販売部品一覧表＜高枝鋏＞

伸縮高枝鋏ズームチョキKタイプ
アンビルつかみ付き
184ZKA-3.0-5D
<2017年3月31日リニューアル>
※1（旧）部品供給：2023年3月31日まで

■リニューアル内容
パイプの固定方法を〈バーリング方式〉から〈ブラインドナット方式〉へ変更しました。

図1　鋸取付ネジについて

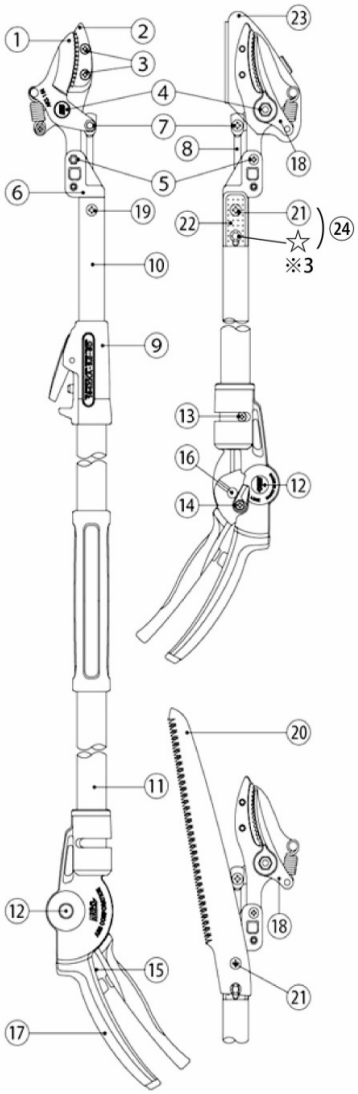
※3　出荷時は図1の通り、☆の箇所には外れにくい「トルクスネジ」を使用していますが、
もし外れてしまった場合は㉑鋸取付ネジ（プラスネジ）を取り付けることができます。
※4　2個組で販売しておりますが、取り付けに必要な数は1個となります。
※5　㉒鋸取付具一式には㉑鋸取付ネジ（プラスネジ）が2個付属します。㉔鋸取付ナットは別売になります。

従来品	改良品

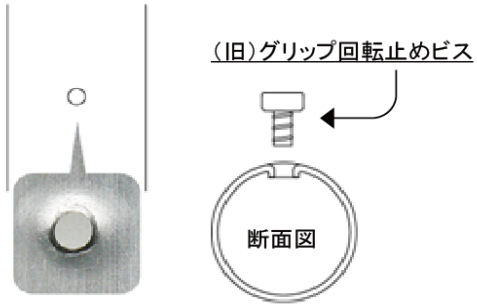
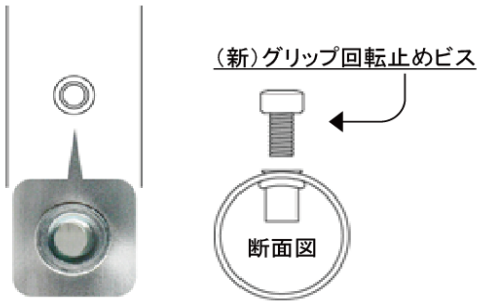
従来品はパイプに直接「グリップ回転止めビス」を固定しており、ネジ山も浅かったため、
使用中の衝撃によりパイプのネジ穴が破損しビスが脱落することがありました。
今回採用した〈ブラインドナット方式〉は、パイプに鉄製ナットをかしめるため、ビスの脱落が発生しにくくなりました。

■新旧の見分け方
パイプ穴（グリップ回転止めビスが止まっている箇所）をご確認ください。
従来品は丸いパイプ穴のみですが、改良品はパイプ穴の外周にフチがあります。

▲パイプ穴のみ

▲パイプ穴の外周にフチ有り

■購入時のご注意点
従来品用と改良品用の部品に互換性はありません。

◎従来品をご使用の場合
「パイプ」
改良品用部品への交換を推奨しているため、従来品用部品は供給を修了させていただきます。
改良品用部品**「（新）元パイプ」**をご購入下さい。その際合わせて**「（新）グリップ回転止めビス」**が必要です。

「グリップ回転止めビス」
改良品用部品への交換を推奨しておりますが、メンテナンス等での取り外し時に誤って紛失する可能性を鑑み、
従来品用「（旧）グリップ回転止めビス」もリニューアル後6年間は部品提供を継続いたします。

◎改良品をご使用の場合
「パイプ」「グリップ回転止めビス」共に**「（新）元パイプ」「（新）グリップ回転止めビス」**をご使用ください。
